### Clave del boletín: PTR09006

**Asunto:** Implementacion de hot line en tarjetas de electronica basica.

**Detalle:** Cambio de transformador a fuente viva en tarjetas de electronica basica.

**Modelos:** Aplica para los modelos Perseus, Sedna y Prismatico de electronica basica.

## TARJETA FUENTE VIVA

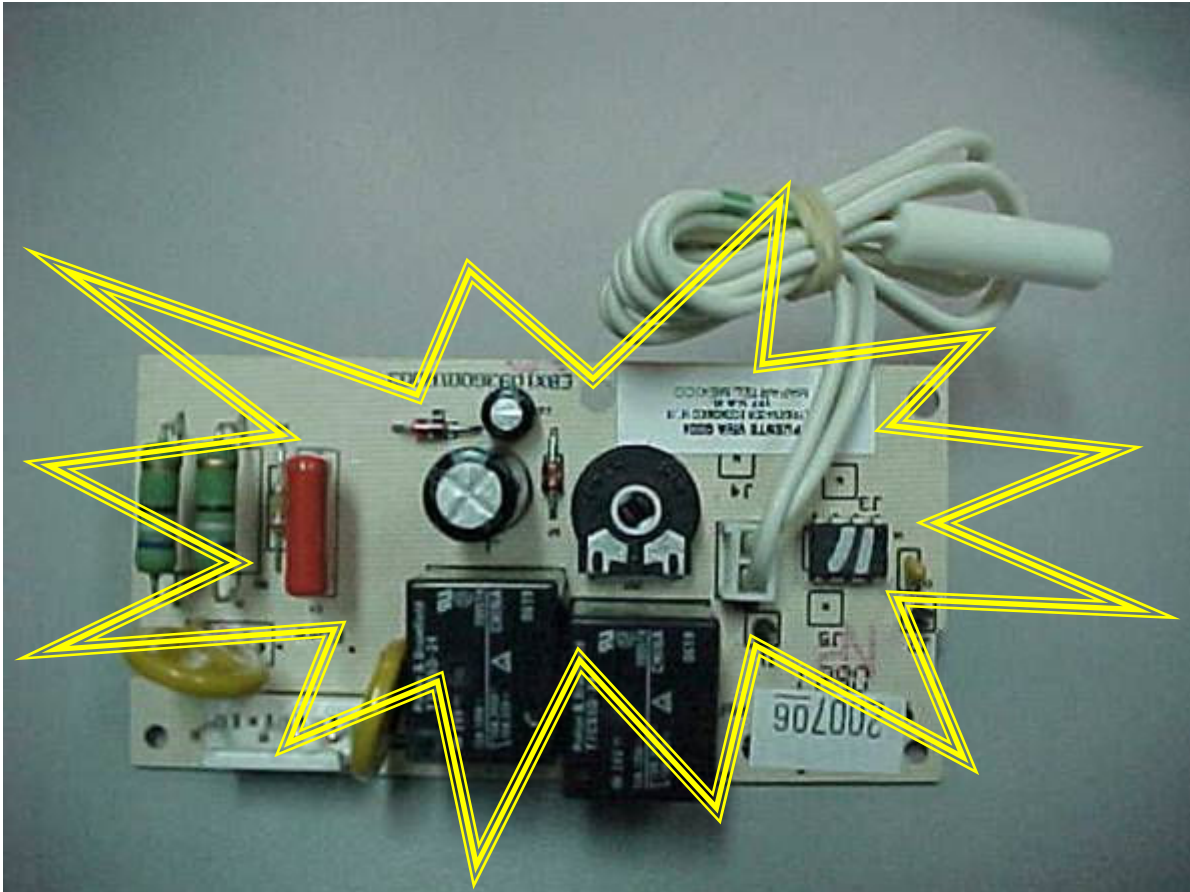
- El transformador reduce el voltaje de alimentación en 120V a 12V.
- El transformador proporciona un aislamiento eléctrico de 3000V, entre el primario y el secundario.

- El circuito de entrada, resistencia, Capacitor y Zener en serie, reduce el voltaje de alimentación de 120V a 24V.
- Este circuito no proporciona aislamiento eléctrico de la línea, todo el circuito queda referido en voltaje a la línea de alimentación.
